1.1 CONCEPTO TÉCNICO No.	**CT-7115**
1.2 ÁREA:	Técnica y de Gestión
1.3 COORDINACIÓN:	Investigación y Desarrollo
1.4 REFERENCIA CRUZADA RADICADO FOPAE:	2013ER20989
1.5 RESPUESTA OFICIAL No.	RO-66443

2.1 SOLICITANTE:	Curaduría Urbana No 4
2.2 PROYECTO:	"Vivienda"
2.3 LOCALIDAD:	4. San Cristóbal
2.4 UPZ:	32. San Blas
2.5 BARRIO O SECTOR CATASTRAL:	SC Santa Inés Sur
2.6 DIRECCIÓN:	Calle 32B Bis Sur No 11-13 Este (**)
2.7 CHIP:	AAA0003FDNX (*)
2.8 MANZANA CATASTRAL:	68
2.9 PREDIO CATASTRAL:	14
2.10 ÁREA (Ha):	0.0030 (*)
2.11 FECHA DE VISITA: **FECHA DE EMISIÓN:**	Noviembre 27 de 2013 Diciembre 04 de 2013

Fotografía No. 1. Predio objeto de visita en el cual se encuentra construida una edificación de un (1) piso de altura.

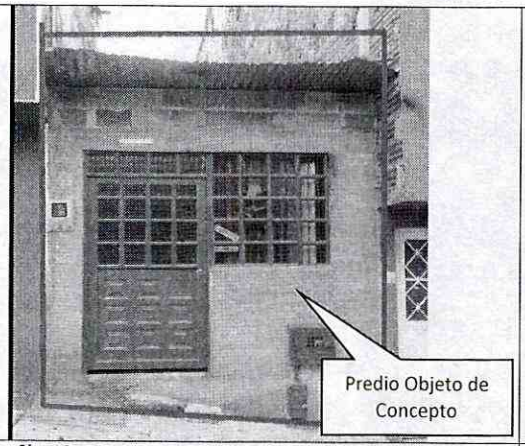
mampostería simple. El sector cuenta con sistemas de recolección de aguas lluvias superficiales. En el predio no se observaron evidencias de afectación por procesos de remoción en masa de carácter local en su interior, ni de carácter general en la ladera o zonas aledañas al predio evaluado (Fotografías No 1 y 2).
